IZMJENE I DOPUNE PROSTORNOG PLANA UREĐENJA GRADA OMIŠA (IX)

IZVJEŠĆE O JAVNOJ RASPRAVI

URBOS doo Split
Biro za prostorno planiranje,
urbanizam i zaštitu okoliša

SKICA: PRIEDLOG GRADIVOG DIJELA

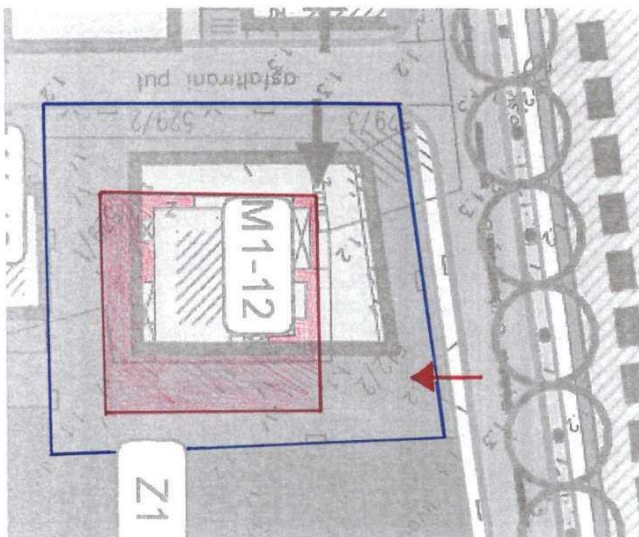
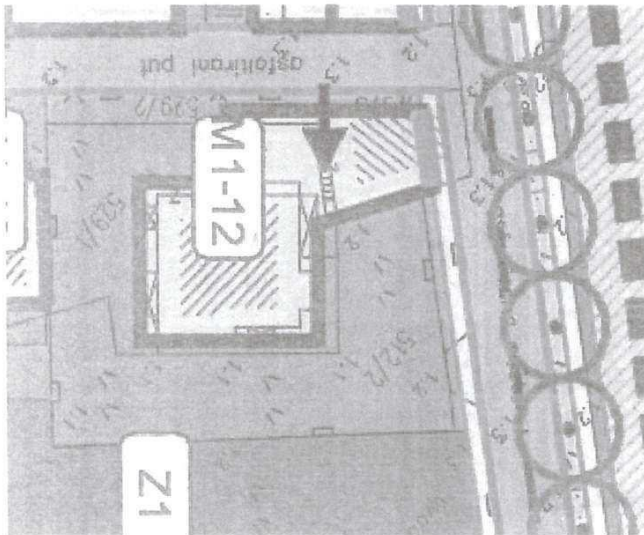
5. izmijena gradivog dijela i uvjeta gradnje na području zgrade M1-12 (djelomično usklađenje gradivog dijela s Odredbama za provedbu važećeg plana)

UPU Punta (važeći plan)

Prijedlog izmjena i dopuna UPU-a Punta

Prilog 1. – površina unutar koje planiramo izgradnju dodatnog hotelskog sadržaja na kartografskom prikazu 1. korištenje i namjena površina važećeg UPU Punta (gore) te na digitalnom ortofoto snimku (dolje)

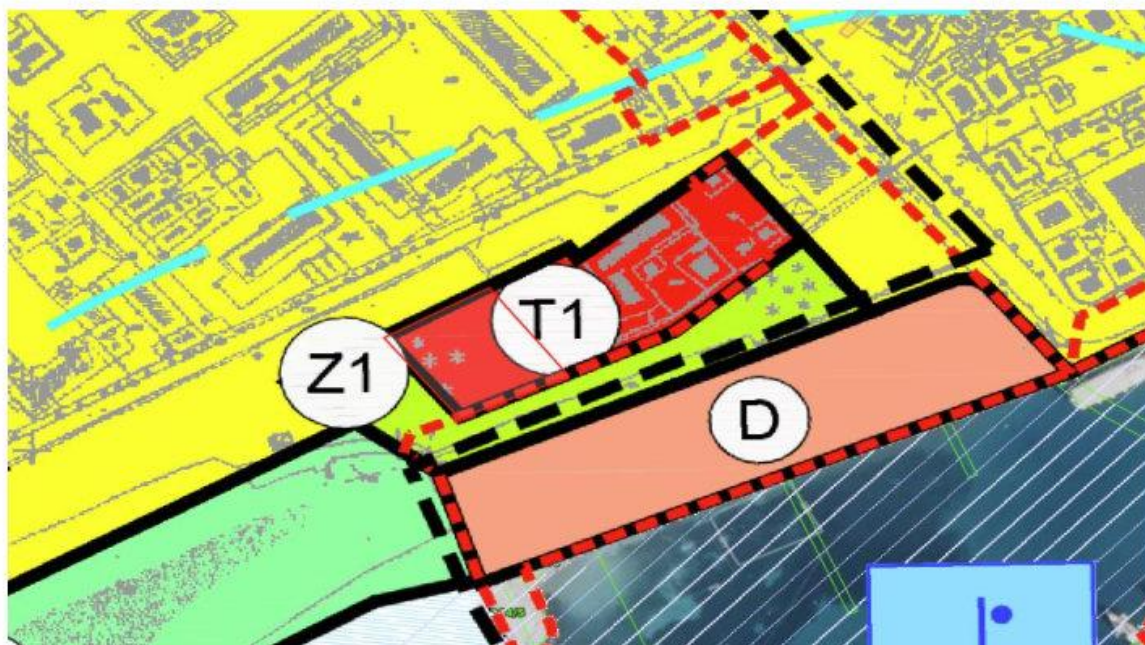
Kako bi se navedena izgradnja dodatnih hotelskih sadržaja ostvarila, ovim putem molimo Vas da **kroz izmjene i dopune grafičkog dijela Urbanističkog plana uređenja PUNTA granicu navedenog hotela (koja je određena kao zona T1-1 – hotel „Plaža“ – vidi prilog 1.) uskladite sa granicom koja je određena važećim Prostornim planom uređenja Grada Omiša (gdje je određena kao zona ugostiteljsko-turističke namjene T – vidi prilog 2).**
